Mission régionale d'autorité environnementale  
ÎLE-DE-FRANCE

**Avis délégué  
sur le projet de construction de logements  
et de commerces, avenue Pasteur  
au Blanc-Mesnil (93)**

N° 016043/AP  
du 28/05/2026

Illustration 5 : Plan masse du projet (source : EI, p. 167).

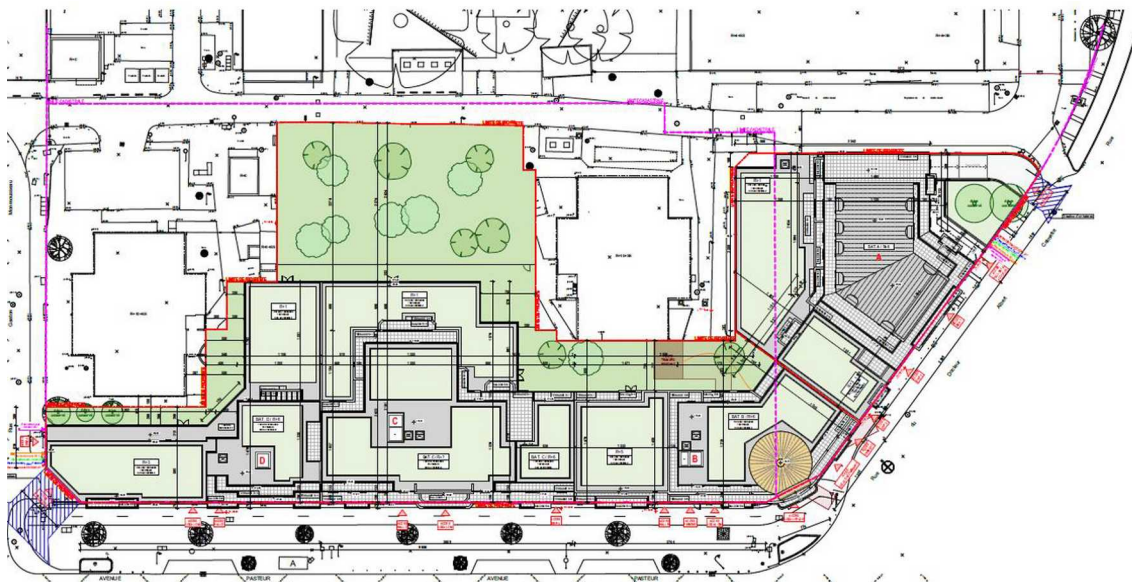
Toutefois, l'Autorité environnementale met en doute la conclusion selon laquelle la pleine terre végétalisée passerait de 9 % à 29 %, au vu du plan masse où l'espace vert principal du projet repose en fait sur deux niveaux de sou-sol (pp. 168-169) . Elle demande que l'augmentation de la pleine terre à l'échelle du site soit justifiée ainsi que le dimensionnement du bassin de stockage et d'infiltration chargé de la gestion des eaux pluviales.

**L'Autorité environnementale recommande d'étayer la conclusion que le projet augmente la pleine terre végétalisée de 9 % à 29 %, au vu du plan masse et des plans de parkings souterrains (pp. 168-169) et vérifier en conséquence le dimensionnement du bassin de stockage et infiltration qui tablait sur cette superficie de pleine -terre dans le bilan hydrologique.**

Illustration 6 :

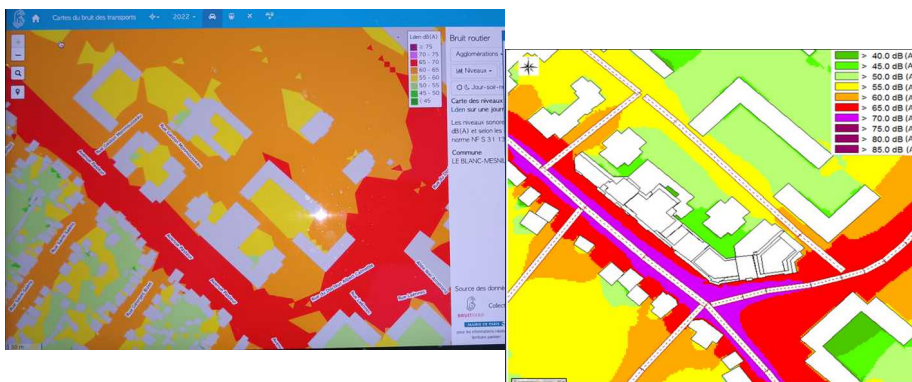
L'Autorité environnementale ne partage pas la conclusion selon laquelle l'impact du projet serait modéré (EI, p 275) alors que « *les futurs logements seront exposés au bruit et que l'opération va contribuer indirectement à*

la pollution sonore liée au trafic routier, en raison de l'augmentation des besoins en circulation, induits par les habitants et usagers supplémentaires » (EI, p 297) . En effet, les niveaux d'exposition au bruit en façade, coté avenue Pasteur sont élevés, supérieurs à 65 dB(A) Lden) et confirmés par BruitParif. Les niveaux en cœur d'îlots, supérieurs à 60 dB(A) Lden, restent également élevés. L'impact du projet mériterait d'être mesuré et piloté en amélioration de la situation actuelle et future liée aux nuisances sonores.

L'Autorité environnementale souligne que ces niveaux sont très supérieurs aux valeurs de référence de l'Organisation mondiale de la santé (OMS) au-delà desquelles la santé est affectée. Il s'agit pour les axes routiers de 53 dB Lden (jour/soir/nuit) et 45 dB Ln night (la nuit).

Illustration 7 : Cartographie des zones de contribution à l'ICU - Comparaison état initial et état projet (source : EI, p. 28242 tome 1).

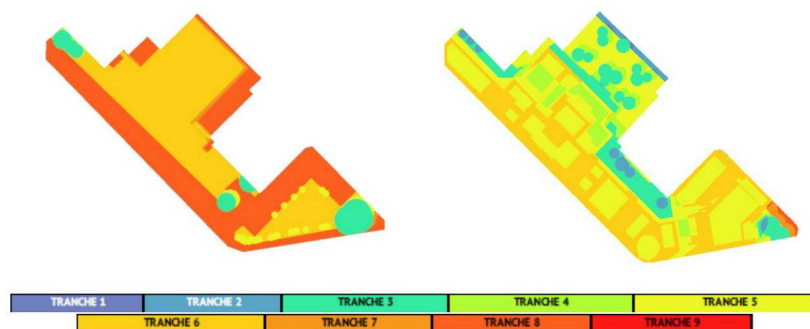
L'Autorité environnementale souligne l'intérêt des mesures de végétalisation de pleine terre ou de toitures végétalisées pour diminuer le phénomène d'ICU. Celles-ci traduisent aussi les dispositions du Sdage<sup>4</sup>Seine-Normandie en vigueur ainsi que les dispositions du troisième plan national d'adaptation au changement climatique (PNACC-3) qui visent à désimperméabiliser et à végétaliser.

L'Autorité environnementale note l'intérêt d'améliorer l'ICU au droit du site, mais elle estime que cela doit s'accompagner d'une évaluation de la température attendue au droit du site en période diurne et nocturne pendant la période estivale, après projet, en comparaison avec la situation actuelle.
